高浜発電所の使用済燃料乾式貯蔵施設の設置 に係る発電用原子炉設置変更許可申請書 に対する審査結果

令和 7 年 9 月

申請の概要及び主な審査内容

地盤の変位・変形等による
転倒・衝突

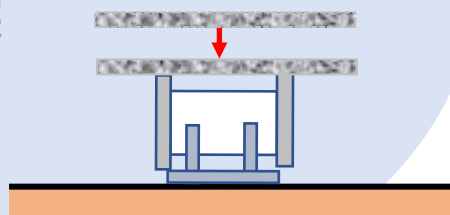
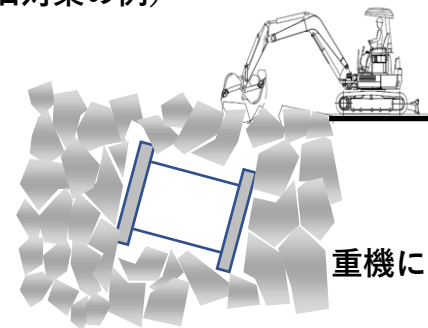
基礎等に固定せず、かつ、貯蔵用緩衝体を装着して設置し、地盤の変位・変形等により乾式貯蔵容器の転倒・衝突等が生じた場合でも、乾式貯蔵容器の安全機能が損なわれないよう設計する。

- 転倒・衝突と同時に告示地震力※¹が作用した場合でも、貯蔵用緩衝体が脱落せず、かつ、乾式貯蔵容器に生ずる応力等が型式証明特定兼用キャスクの設計条件を超えないよう貯蔵用緩衝体を設計する。
- 地盤の変位・変形等の不確かさを踏まえ、次の2つの事象が重畳して発生した場合でも、周辺公衆の受ける実効線量が線量限度(年間で1mSv)を超えないよう瓦礫の除去や放水等の応急復旧対策を用意する。

- ① 乾式貯蔵容器が損傷し、かつ、使用済燃料も損傷して、外部に放射線及び放射性物質が漏えいする事象
- ② 格納設備の全ての給排気口が完全に閉塞し、乾式貯蔵容器の除熱が阻害される事象

※1 既許可サイトにおける評価値や国内の観測例を包絡し大きな保守性を有するものとして、告示により全国一律で定められた静的地震力（加速度：水平2,300gal、鉛直1,600gal、速度：水平2m/s、鉛直1.4m/s）

審査方針※²に基づき、地盤の変位・変形等により乾式貯蔵容器の転倒・衝突等が生じた場合でも乾式貯蔵容器の安全機能が損なわれないよう設計する方針であることを確認した。

図 竜巻による波及的影響

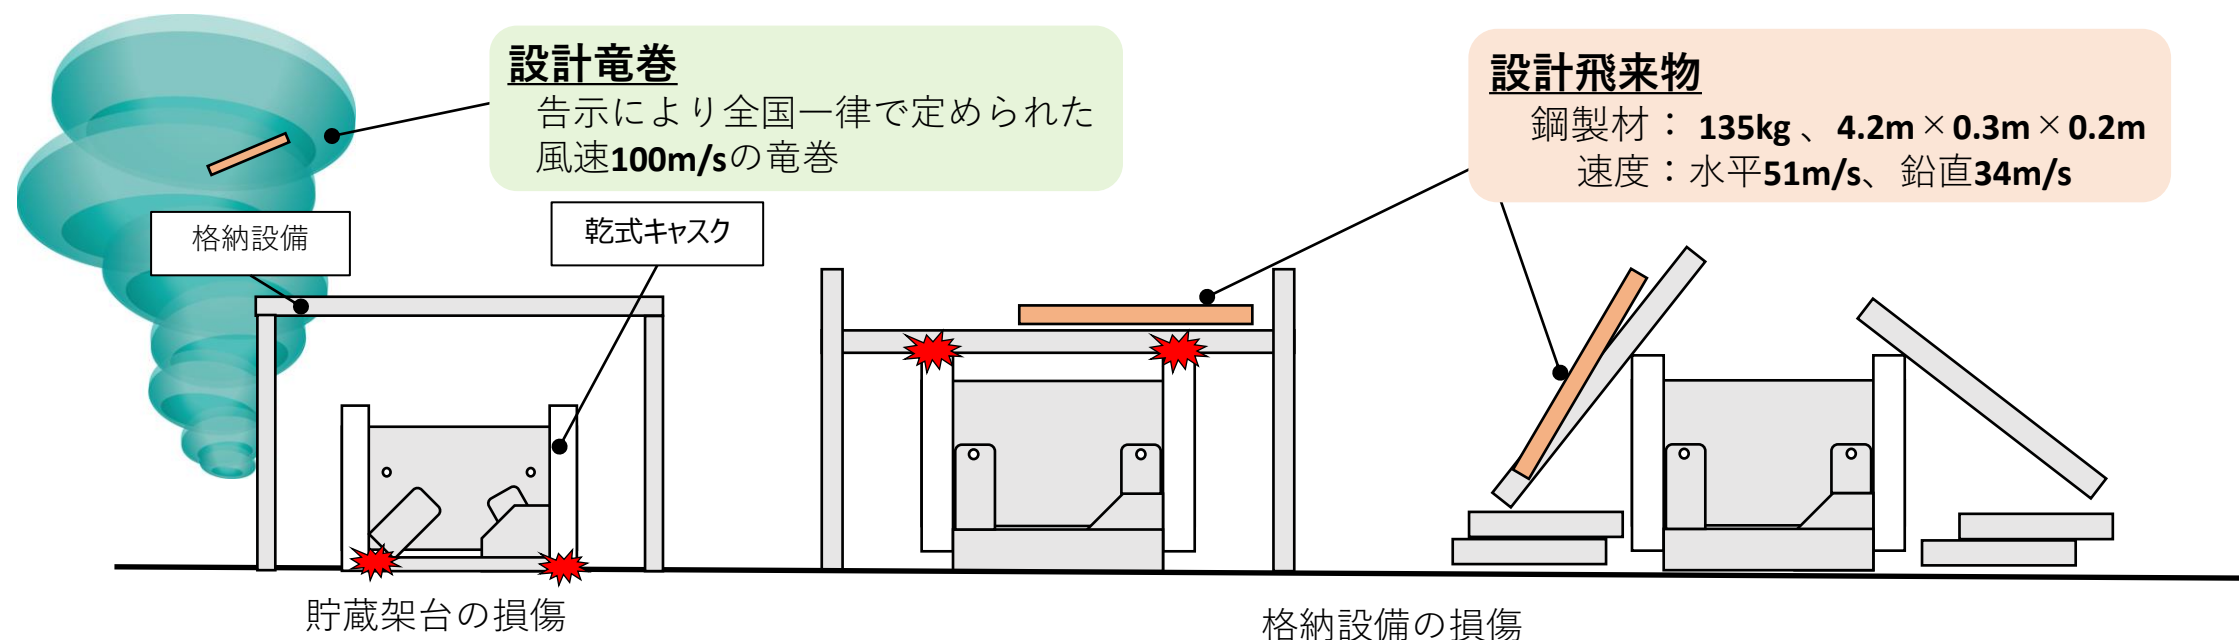
- 竜巻防護施設として乾式貯蔵容器を、波及的影響を及ぼし得る施設として格納設備及び貯蔵架台を選定する。
- 格納設備及び貯蔵架台が倒壊し、落下又は倒壊したコンクリートパネルが設計飛来物とともに衝突した場合でも、乾式貯蔵容器の安全機能を損なうことがないように貯蔵用緩衝体を設計する。
- 設計飛来物の条件が型式証明特定兼用キャスクの設計条件を超えないように、乾式貯蔵容器以外の施設等に対して固縛等の必要な飛来物発生防止対策を講ずる。
- 格納設備のコンクリートパネルは、設計飛来物の衝突による貫通及び裏面剥離を防止し、飛来物とならない設計とする。

乾式貯蔵容器の設計方針が兼用キャスク告示及び竜巻ガイドを踏まえたものであること、告示竜巻による乾式貯蔵容器の損傷を防止するための貯蔵用緩衝体を装着すること、乾式貯蔵容器以外の施設等に対して固縛等の必要な飛来物発生防止対策を講ずること等を確認した。
